WYJAŚNIENIE nr 5
DO SPECYFIKACJI ISTOTNYCH WARUNKÓW ZAMÓWIENIA

Działając na podstawie art. 38 ust. 2 ustawy z dnia 24 stycznia 2004r. Prawo zamówień publicznych (t.j. Dz. U. z 2018r. poz. 1986 z późn. zm.) Powiat Ropczycko-Sędziszowski działając jako Zamawiający informuje, że złożone zostało zapytanie do specyfikacji istotnych warunków zamówienia w postępowaniu przetargowym na zadanie pod nazwą: „Zabezpieczenie osuwiska w m. Wiśniowa, gm. Iwierzycze przy drodze powiatowej Nr 1340 relacji Bystrzyca – Nowa Wieś wraz z odbudową drogi w km 0+300 – 0+530”

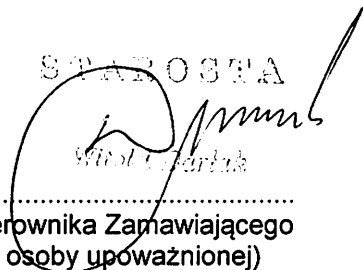
Rys. 2 *Plan sytuacyjny* obrazuje kilometrą przebiegu drogi, którego zakres rzeczywisty (0+300 – 0+530) oraz roboczy (0+670 – 0+900) nie pokrywa się. Kilometrą rzeczywisty 0+530 odpowiada robocznemu ~0+690. Prosimy o wskazanie właściwego zakresu przetargu.

Zakres przetargu zgodnie z nazwą zadania obejmuje kilometrą 0+300 – 0+530 czyli łącznie 230 mb drogi powiatowej nr 1340. W kilometrą roboczym, a tym samym w opisie zadania ten odcinek oznaczony jest jako 0+670 – 0+900. Na załączniku graficznym ta zależność została oznaczona schematycznie.
